Nota van Antwoord

Kustwerk Katwijk waterkeren, parkeren en recreëren

16 april 2012

DUINVORM
ONTWERPPRINCIPE NOORDDUINEN

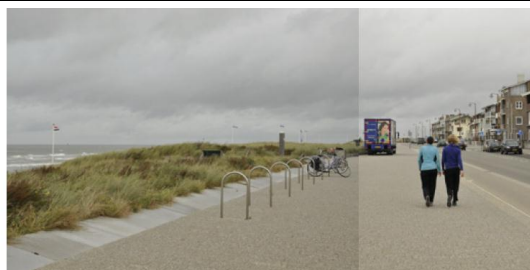
Vraag en antwoord: Hoogte van het duin bij aanleg	Nr
<ul style="list-style-type: none"> • Waarom is er altijd NAP+7,5m gecommuniceerd en wordt het duin op veel plekken nu toch hoger? • Waarom worden de hoogste plekken van het duin nog verder opgehoogd? • Zou het niet verstandiger als de hoogte van het nieuwe duin op het gedeelte tussen de J. Tooropstraat en het zeebalkon niet hoger gemaakt worden dan NAP+11,50 m? Als het in de nieuwe situatie 13,50m wordt kan niemand vanaf een bankje op de boulevard de zee nog zien. Hetzelfde geldt voor de zuid boulevard. • Wordt er in het ontwerp wel voldoende rekening worden gehouden met het vrije uitzicht over zee (vanaf de boulevard) voor wandelaars, bewoners, fietsers, bezoekers en automobilisten? • Hoe hoog wordt het zandpakket dat op de parkeergarage wordt geplaatst? Meer dan 1m op de parkeergarage is niet wenselijk. 	6, 9, 11, 29, 104, 74
<p>De kruin van de dijk komt overal op NAP + 7,5 m. De dijk wordt ingepakt in de duinen. De aanleghoogte van het nieuwe duin wordt gebaseerd op het huidige duin. Omdat de duinen op veel plaatsen hoger zijn dan 7,5 meter komt de dijk dus grotendeels in de duinen te liggen. Op het laagste punt van de boulevard, rond de Voorstraat, komt de overgang op ongeveer NAP + 7,5m / NAP + 7,75m en blijft de kruin van de dijk dus zichtbaar (dit is alleen het geval t.p.v. de centraal gelegen duinovergangen. Op de tussenliggende delen is de dijk bedekt met zand). Om de kruin van de dijk in het centrale gedeelte beloopbaar te houden komt er over de dijk van NAP +7,5m een kleine laag asfalt of ander materiaal. Hierdoor komt de hoogte maximaal 25 cm boven de NAP +7,5m.</p> <p><i>Situatie noordkant boulevard</i></p> <p>In de huidige situatie loopt de boulevard hier op van ongeveer NAP+9m tot NAP+12m bij Savoy. De huidige maximale hoogte van het duin loopt mee van NAP+10m tot ongeveer NAP+12,5m. Dit blijft ook zo in de nieuwe situatie. Het duin wordt dus bij aanleg niet hoger dan de huidige maximale duinhoogte. Het duin wordt wel een stuk breder: ter hoogte van nr. 50, 51, 52. +/-120m en ter hoogte van nr. 12 +/-110m. Dit is gerekend van Boulevard tot duinvoet. Hierdoor is er vanaf de Boulevard wel zicht over het duin, maar zicht op zee kan alleen in schuine zichtlijnen. Onderstaande afbeelding geeft de vergelijking van de oude en nieuwe situatie weer ter plaatse van Boulevard 50, 51,52:</p>

ontwerpprincipe voor het toekomstige noordduin. het duin wordt aan de boulevard niet verhoogd tov de huidige situatie. dittoeft zicht over het duin

DUINVORM
ONTWERPPRINCIPE CENTRUM

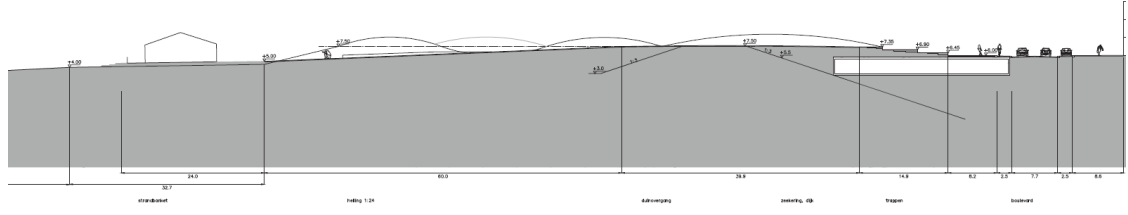
In de huidige situatie ligt de boulevard hier op van ongeveer NAP+6m. De huidige maximale hoogte van het duin ligt op ongeveer NAP+8m. Dit blijft ook zo in de nieuwe situatie. Het duin wordt dus bij aanleg niet hoger dan de huidige maximale duinhoogte. Het duin aan de boulevardzijde (bovenop de parkeergarage) wordt verlaagd om zo meer zicht te creëren. Richting het strand neemt de hoogte dan weer toe tot maximaal NAP+8m. Zie onderstaand plaatje voor een vergelijking van de oude en nieuwe situatie, ter plaatse van huisnummer 73 (het duin wordt hier ongeveer 125 m breed, gerekend van Boulevard tot duinvoet):

ontwerpprincipe voor het toekomstige centrale duin. het duin wordt aan de boulevard iets verlaagd
